改善箇所説明図

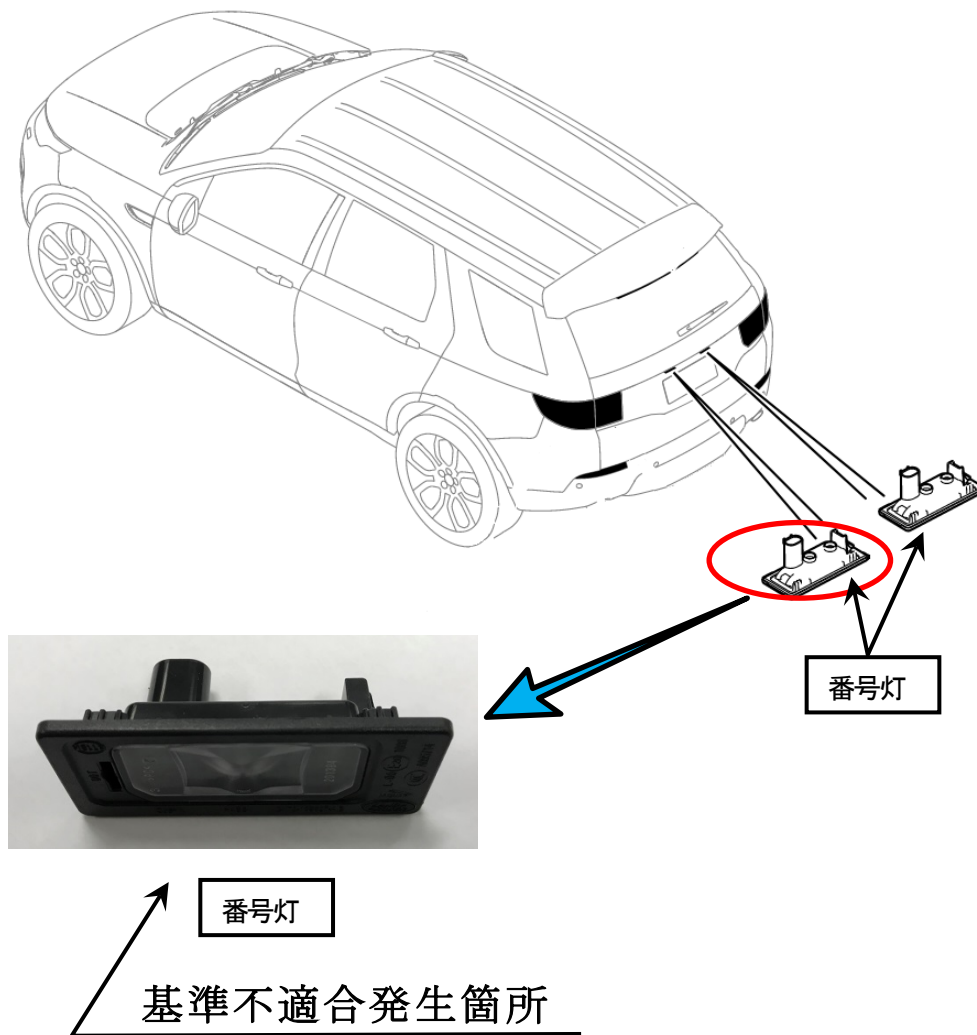
番号灯において、番号灯ケースの材料が不適切なため、ウォッシャー液等の洗浄剤により当該ケースが早期に劣化することがある。そのため、そのままの状態で使用を続けると、番号灯ケースの固定部が破損し、最悪の場合、番号灯が脱落するおそれがある。

全車両、番号灯を対策品に交換する。

識別： 左リヤドアストライカー取付けボルト頭に白ペイントを塗布する。
